**Avis délibéré de l’Autorité environnementale  
sur la ligne 15 Est du Grand Paris express  
reliant Saint-Denis Pleyel à Champigny Centre  
(93, 94)**

**Actualisation des avis n° 2015-93, 2017-33,  
2018-60 et 2020-55**

**n°Ae : 2024-032**

Avis délibéré n° 2024-032 adopté lors de la séance du 16 mai 2024

Figure 5 : itinéraires de la solution de référence du secteur de la gare Bondy (source : dossier)

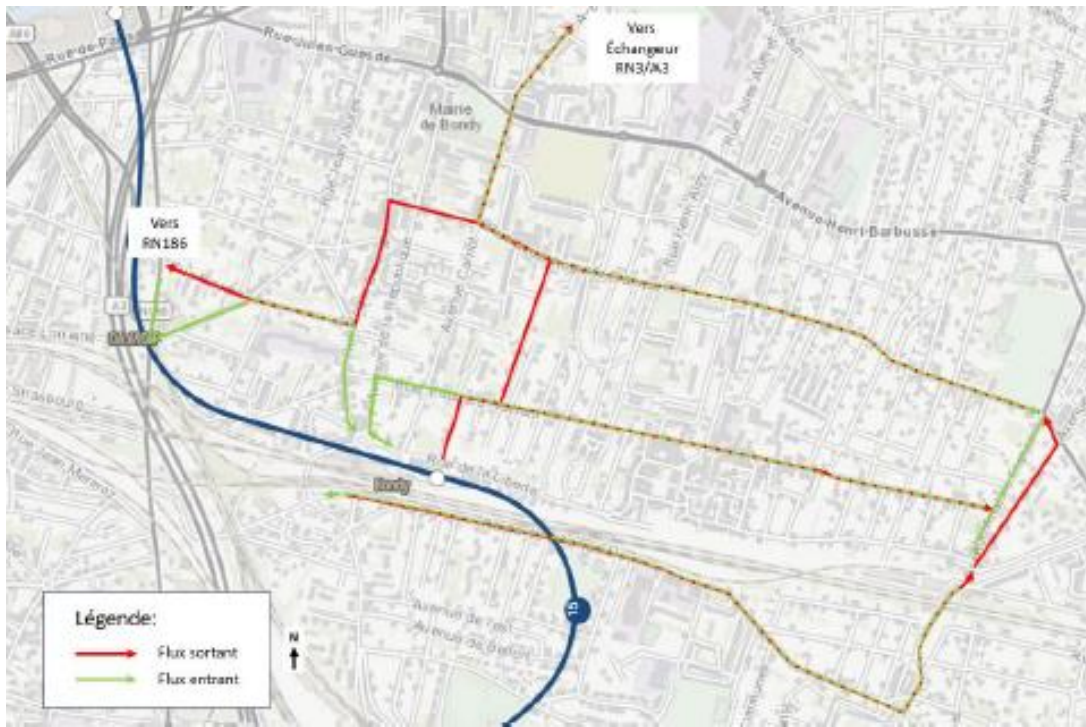
Le nombre de circulations journalières supplémentaires pourrait atteindre 120 PL pour la route de Villemomble, et 156 PL, voire 186 PL, pour certaines rues au nord des voies ferrées. Il serait utile de préciser l'augmentation des circulations, par rapport à la situation actuelle, pour chacun des axes figurant dans le plan de circulation. Selon les indications fournies aux rapporteurs, l'augmentation de la circulation dans le cas de la rue Baudin par exemple, qui supporte un TMJO d'environ 2 000 véhicules dont 8 % de PL, pourrait être de 7 % environ, avec un quasi doublement du nombre de PL (+ 89 %).

***L'Ae recommande de préciser la zone prise en compte pour l'analyse de l'augmentation des circulations, ainsi que l'augmentation des circulations, par rapport à la situation actuelle, sur chacun des axes empruntés figurant dans le plan de circulation.***

Figure 6 : brins routiers et périmètre d'études pris en compte pour le calcul des émissions atmosphériques des polluants (périmètre extérieur en bleu pour le NO<sub>2</sub> et en vert pour les particules) (source : dossier)

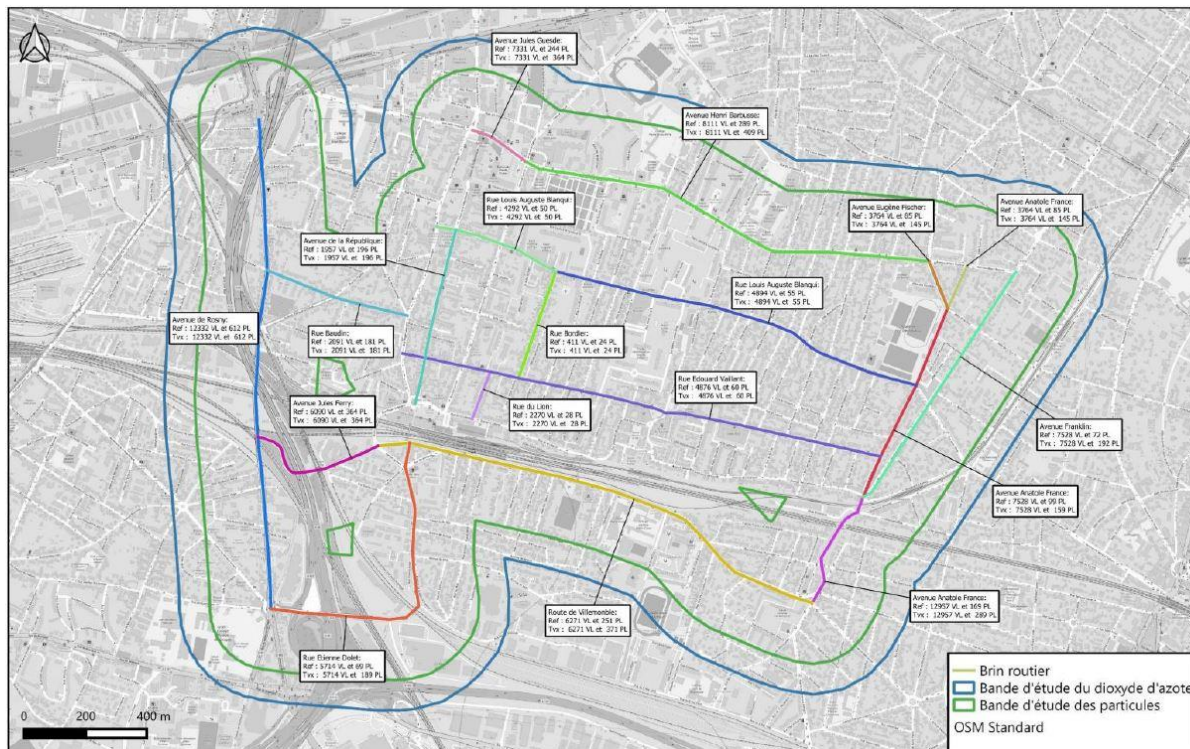
L'Ae relève que le volet état initial de la qualité de l'air dans l'étude d'impact pourrait être complété afin de faire état de la révision des lignes directrices de l'OMS qui a défini en 2021 de nouvelles valeurs de référence.
